Informe No.	SECI Seguimientos y Evaluaciones al Control Interno Nro. 21 Informe Final: <u>X</u>
Nombre del Seguimiento	Seguimiento al cumplimiento de la norma técnica NTC - 6047 de 2013
Objetivo del Seguimiento	Verificar criterios y requisitos de cumplimiento de la norma técnica NTC - 6047/2013 de infraestructura.
Alcance del Seguimiento	Verificar desde la Oficina de Control Interno, los criterios y requisitos de cumplimiento de la norma técnica NTC - 6047 de infraestructura implementados en las instalaciones de la ADRES para la accesibilidad al medio físico espacios de servicio al ciudadano con corte 30 de octubre de 2023.
Normatividad	<p><b>NORMA TÉCNICA COLOMBIANA NTC - 6047 de 2013:</b> Accesibilidad al medio físico. Espacios de servicio al ciudadano en la administración pública. Requisitos.</p> <p>Esta Norma contempla:</p> <ul style="list-style-type: none"> <li>• NTC 4139, Accesibilidad al medio físico. Símbolo gráfico. Características generales.</li> <li>• NTC 4141, Accesibilidad de las personas al medio físico. Símbolo de sordera e hipoacusia o dificultad de comunicación.</li> <li>• NTC 5610, Accesibilidad al medio físico. Señalización táctil.</li> <li>• NTC 6002, Accesibili

**Imagen Puerta Principal**

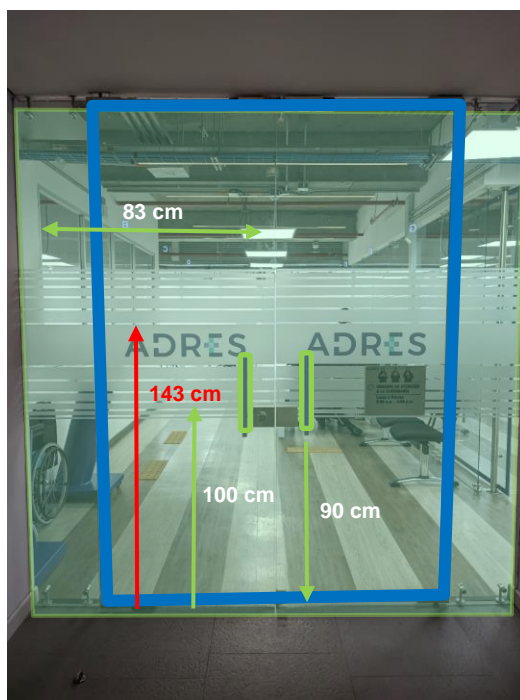
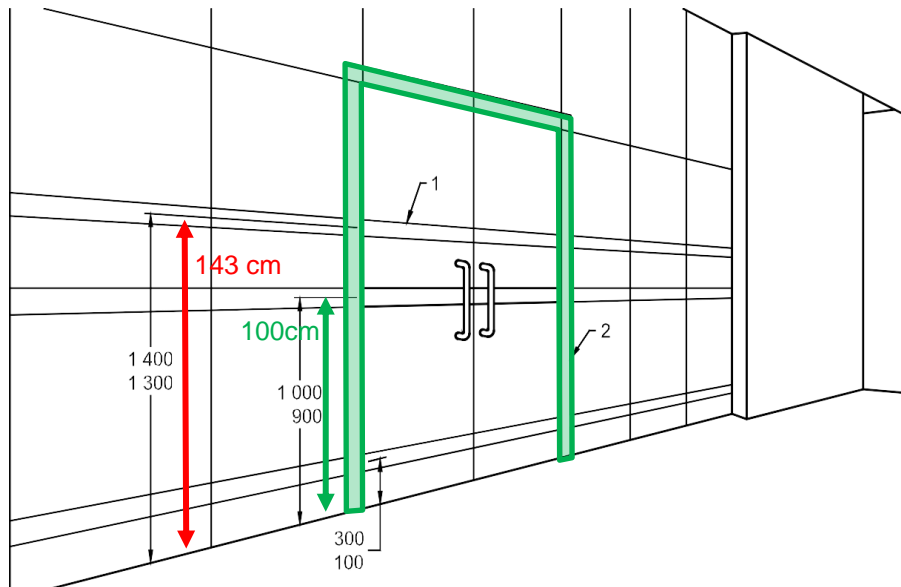
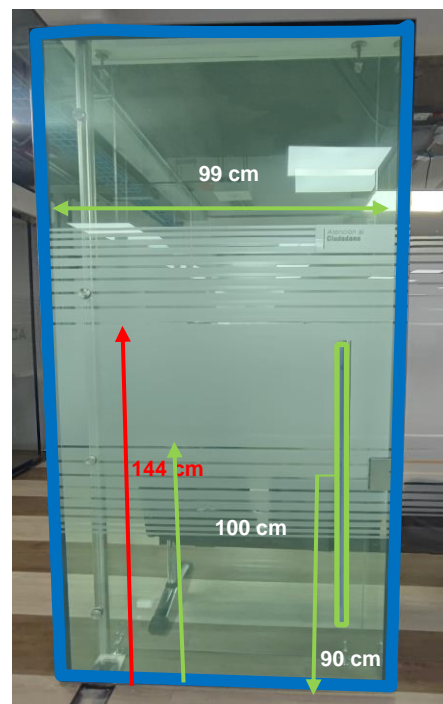
REQUISITO	COMENTARIO OCI	
	PRINCIPAL	SALA DE ATENCIÓN
El ancho no obstruido de las puertas debe ser de mínimo 800 mm; se recomiendan 850 mm o más, para cuando se provee el uso de sillas de rueda eléctricas (Numeral 16.1.1)	<b>Cumple.</b> El ancho de cada hoja de la puerta mide 83 cm	<b>Cumple.</b> El ancho de cada hoja de la puerta mide 99 cm
La altura libre de las puertas debe ser de mínimo 2000 mm (Numeral 16.1.1)	<b>Cumple.</b> La altura de cada hoja de la puerta mide 248 cm	<b>Cumple.</b> La altura de cada hoja de la puerta mide 248 cm
Al frente de la abertura de la puerta en la edificación debe haber un espacio de maniobra horizontal mínimo de 1500 mm por 1500 mm. (Numeral 16.1.1)	<b>Cumple.</b> El espacio de maniobra cumple con lo requerido	<b>Cumple.</b> El espacio de maniobra cumple con lo requerido
Los indicadores visuales se deben instalar de manera interrumpida, de mínimo 75 mm de altura, a una altura de entre 900 mm a 1 000 mm y 1 300 mm a 1 400 mm, sobre el nivel del suelo.	<b>Cumple.</b> Indicador visual instalado a 100 cm hasta 144 cm sobre el nivel del suelo.	<b>Cumple.</b> Indicador visual instalado a 100 cm hasta 144 cm sobre el nivel del suelo.

Marca visual en marco de la puerta, ancho mínimo de 50 mm. (Numeral 16.1.5)	<b>Cumple.</b> Se evidencia un marco azul oscuro alrededor de la puerta de 5 cm.	<b>Cumple.</b> Se evidencia un marco azul oscuro alrededor de la puerta de 5 cm.
Los accesorios de la puerta deben estar ubicados entre 800 mm y 1000 mm de altura, preferiblemente a 900 mm (Numeral 16.1.12)	<b>Cumple.</b> Instalado desde los 80 cm y a 110 cm desde el centro del accesorio.	<b>Cumple.</b> Instalado desde los 40 cm y a 90 cm desde el centro del accesorio.

Se evidenció para esta vigencia, que la ADRES a través del operador FAMOC DE PANEL realizó el marcado de las puertas y la modificación de los indicadores visuales tanto en la puerta de ingreso principal, como en la puerta de la sala de atención al ciudadano.

- Validar posibilidad de instalar orientación audible en la puerta de acceso en cumplimiento de la norma.

### Punto de Información o Recepción

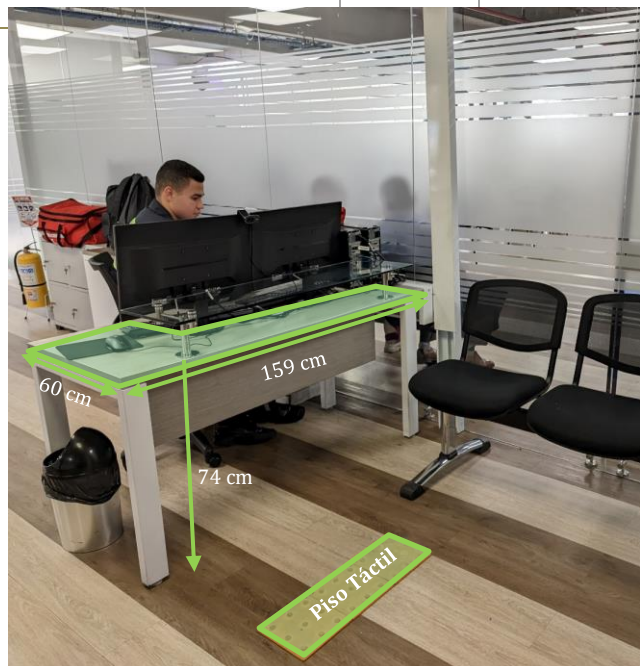
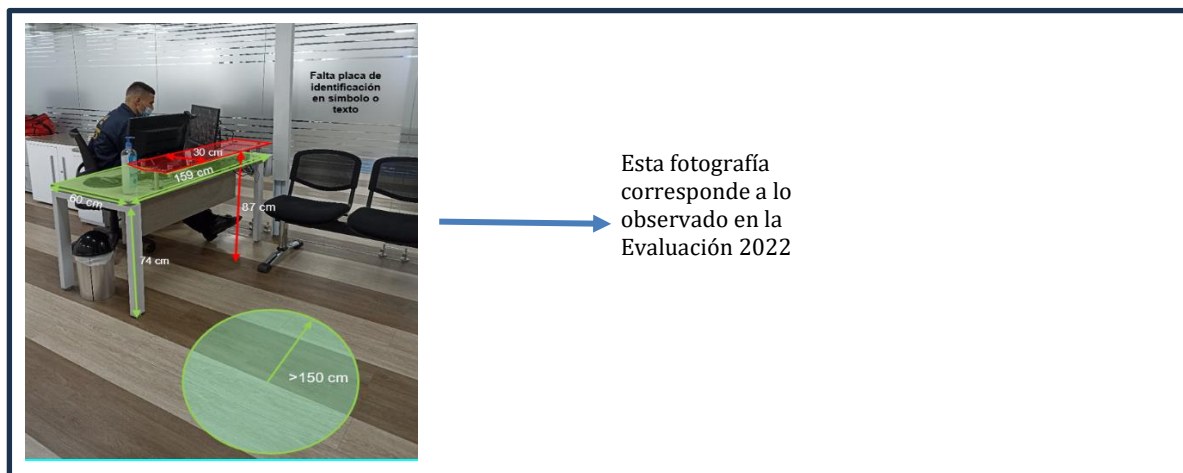
REQUISITO	COMENTARIO OCI
Los mostradores y los escritorios de la recepción deberían estar ubicados e identificados claramente, de manera que se puedan reconocer fácilmente desde la entrada (Numeral 20.2)	<b>Cumple.</b> La recepción se identifica fácilmente a la entrada de las instalaciones. Se recomienda instalar una placa de identificación en símbolo o texto que indique "Recepción".
Las alfombras, los sistemas de pisos de la entrada o los indicadores táctiles de la superficie peatonal pueden ayudar a localizar los mostradores de la recepción a las personas con discapacidad visual.	<b>Cumple.</b> Se instaló indicador táctil de superficie a la entrada a la recepción para las personas con discapacidad visual.
Los mostradores y los escritorios deberían ser accesibles por ambos lados para usuarios de sillas de ruedas. Se debe proporcionar un espacio de maniobra despejado de al menos 1 500 mm de diámetro al frente del mostrador en el lado del recepcionista y en el lado del visitante; se prefieren 1 800 mm de diámetro	<b>Cumple.</b> Se evidencia un espacio de maniobra despejado de 180 cm para sillas de ruedas.

El nivel del mostrador debe estar entre 740 mm a 800 mm desde el suelo. El espacio libre por debajo de las rodillas debe ser mínimo de 700 mm	<b>Cumple.</b> El mueble instalado cuenta con una altura de 74 cm.
Al menos una parte del escritorio debería tener como mínimo la altura adecuada como superficie de escritura para las personas que están de pie, entre 950 mm y 1100 mm	<b>No Cumple.</b> El mueble tiene una repisa en vidrio instalada a 87 cm del piso como superficie de escritura para las personas que están de pie.
El espacio para trabajo, lectura o escritura debe ser mínimo de 600 mm de ancho por un mínimo de 1000 mm de largo	<b>Cumple.</b> El mueble instalado mide 159 de ancho por 60 de fondo.

- Colocar una placa de identificación en símbolo o texto que indique “Recepción” de acuerdo con normas ISO 7001, ISO 7010, ISO 3864-1 y ISO 3864-2.

**Respuesta Auditado:** El proceso informa que el puesto a que hace referencia es asignado al guarda de seguridad y es quien de forma inmediata dirige al ciudadano al área de Atención al Ciudadano, por lo que no tiene ninguna relación con atención al ciudadano ni con el cambio de superficie para escritura para las personas.

**Comentario Final OCI:** De acuerdo con la aclaración realizada por el proceso, se retira la recomendación: “La parte alta del escritorio debería tener como mínimo la altura adecuada como superficie de escritura para las personas que están de pie, entre 950 mm y 1100 mm”.

### Punto de Radicación de Correspondencia

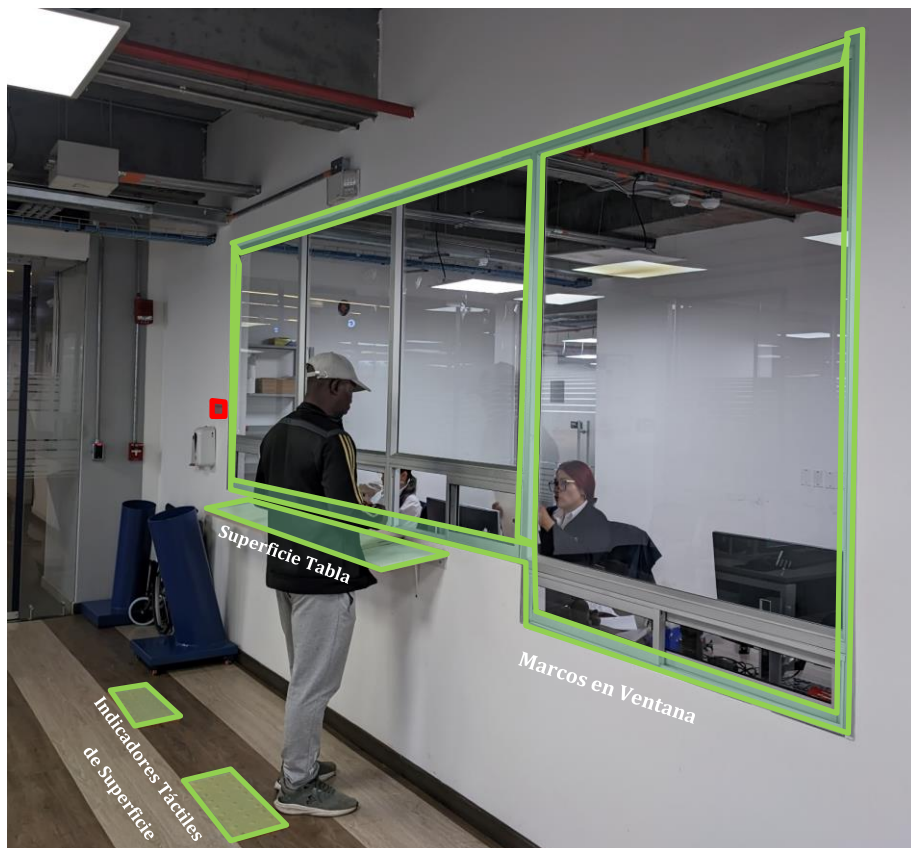
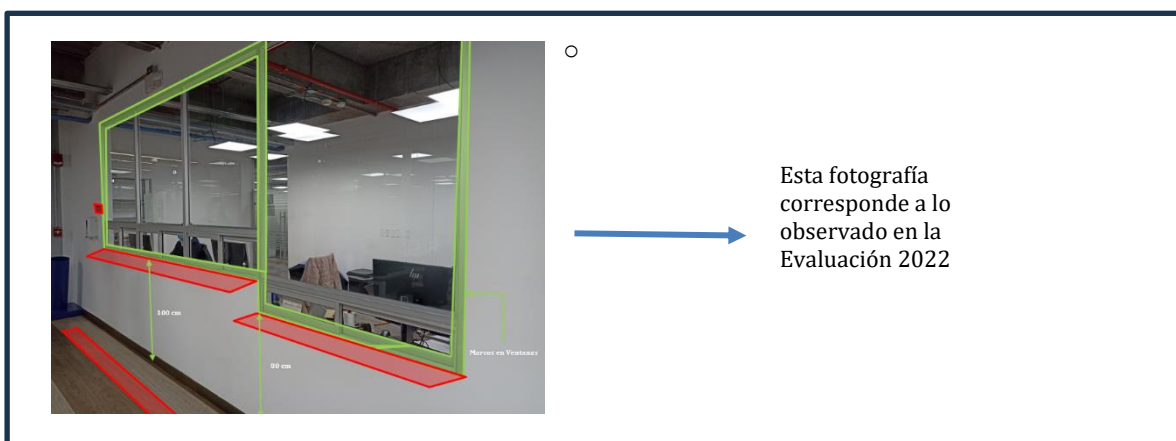
Suministro de señales táctiles realzadas y señalización braille	45.6.3	<p><b>Cumple.</b></p> <p>El área de radicación cuenta con una señal táctil de texto que indica "correspondencia", la misma tiene señalización en braille.</p>
Iluminación	40	<p><b>Cumple.</b></p> <p>La ADRES cuenta con certificados Retie y Retilap de iluminación.</p>
Equipos, controles e interruptores	41	<p><b>Cumple.</b></p> <p>El área de radicación en el espacio brindado al usuario no tiene instalados controles y dispositivos de operación, tales como manijas, cerraduras de puertas, tomacorrientes e interruptores eléctricos.</p>
Señalización	45	<p><b>Cumple.</b></p> <p>Las señales se deben colocar entre 1200 mm y 1600 mm desde la superficie del piso, donde sean de fácil acceso y sea posible tocarlas y leer con los dedos las señales realzadas, la señal está instalada a una altura de 143 cm.</p>

- Revisar la placa o señalización instalada de forma que cumpla con lo establecido.

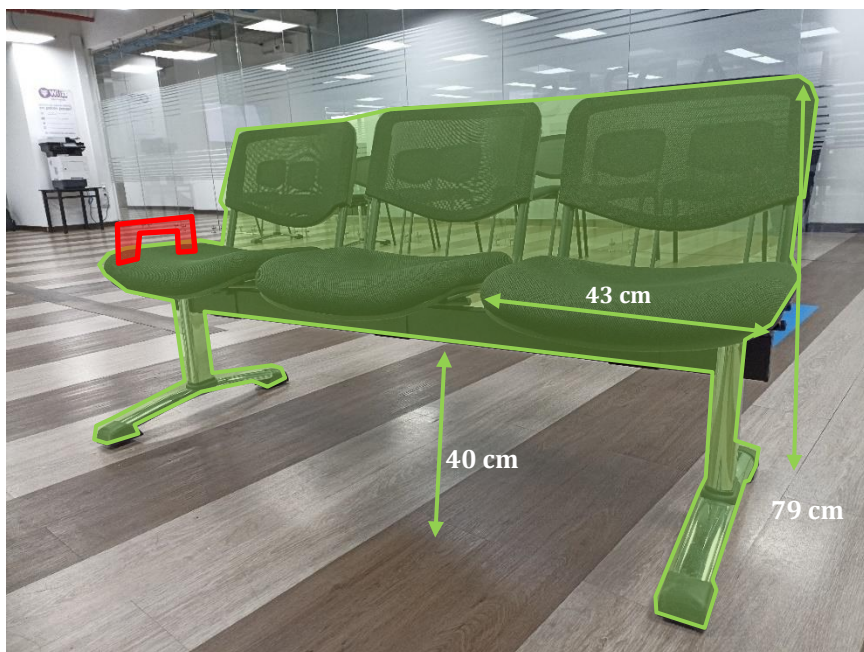
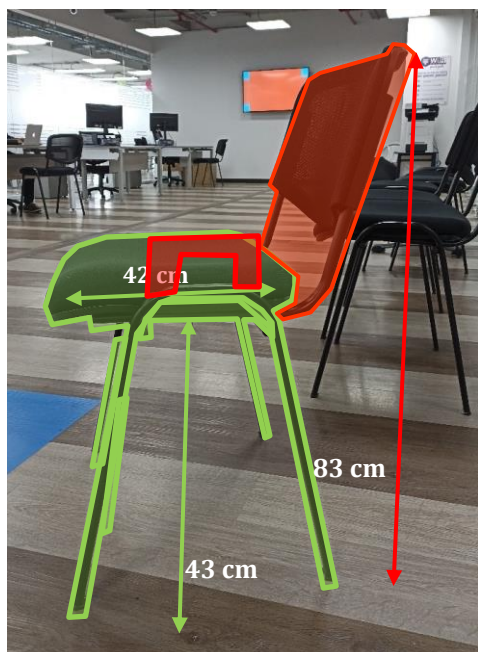
Señalización	45	<b>Cumple Parcialmente.</b> Las señales se deben colocar entre 1200 mm y 1600 mm desde la superficie del suelo o piso, donde sean de fácil acceso y sea posible tocarlas y leer con los dedos las señales realzadas, la señal "Atención al Ciudadano" está instalada a una altura de 144 cm desde el piso. La información de la señalización mediante texto debe complementarse con símbolos gráficos para facilitar su comprensión por todas las personas. Se tiene instalado el símbolo en el piso de "Instalación o Entrada Accesible" en color azul que genera contraste. Se tiene instalada cartelera en un puesto de atención con símbolos de atención preferencial.

- Revisar ubicación de señalización visual.

ENTIDAD	A.D.R.E.S.	ENTORNO	VESTIBULO	CIRCUNDAIONES VERTICALES	DEPENDENCIAS	SIST. DE ACCIONAMIENTO	INS FO 08 VERSIÓN 01.			
REPRESENTANTE ENTIDAD		ACCESO	MOBILIARIO	X CIRCUNDAIONES HORIZONTALES	BANOS	SEÑALIZACIÓN	FECHA DE ELABORACIÓN	17	11	2023
ELEMENTO O ÁREA	BANCAS INTERLOCUTORAS

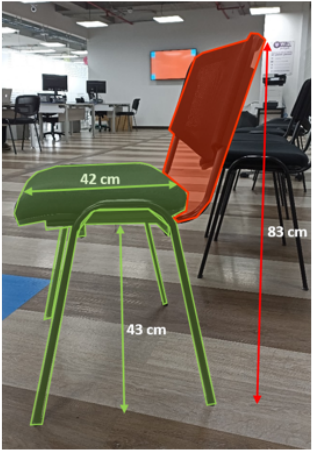
1 El elemento contrasta con el entorno, el espaldar es más alto del recomendado y no cuenta con apoya brazos.

ENTIDAD	A.D.R.E.S.	ENTORNO	VESTIBULO	CIRCUNDAIONES VERTICALES	DEPENDENCIAS	SIST. DE ACCIONAMIENTO	INS FO 08 VERSIÓN 01.			
REPRESENTANTE ENTIDAD		ACCESO	MOBILIARIO	X CIRCUNDAIONES HORIZONTALES	BANOS	SEÑALIZACIÓN	FECHA DE ELABORACIÓN	17	11	2023
ELEMENTO O ÁREA	BANCAS INTERLOCUTORAS

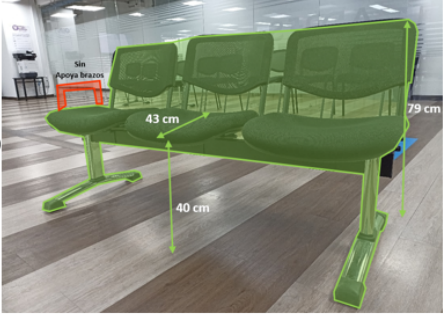
1 El elemento contrasta con el entorno, cumple con las medidas recomendadas, pero no cuenta con apoya brazos.

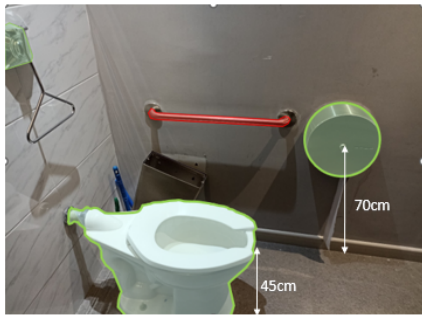
REQUISITO	COMENTARIO OCI
Barra de soporte abatible a la altura del asiento más 200 mm a 300 mm	<b>No cumple.</b> No se tiene instalada.
Barra de agarre horizontal montada en la pared a la altura del asiento, más 200 mm a 300 mm	<b>Cumple.</b>
Barra de agarre vertical montada en la pared no la tiene	<b>No cumple.</b> No se tiene instalada.
Espejo, altura superior mínimo 1900 mm, altura inferior máxima 900 mm sobre el piso	<b>No Cumple.</b> Instalado a 97 cm
Dispensador de papel higiénico de 600 mm a 700 mm sobre el piso	<b>Cumple.</b> Instalado a 70 cm
Suministro de agua independiente	<b>Cumple.</b>
Lavamanos pequeño para enjuague de dedos o manos, con una proyección máxima de 350	<b>Cumple.</b> Instalado de 45 cm de fondo y 49 cm de ancho.
Dispensador de jabón, de 800 mm a 1100 mm sobre el piso	<b>No cumple.</b> No se tiene instalado.
Toallas o secador de 800 mm a 1100 mm sobre el piso	<b>No cumple.</b> No se tiene instalado.

- Poner a disposición toallas de papel, 800 mm a 1100 mm sobre el piso
- Dispensador de jabón.
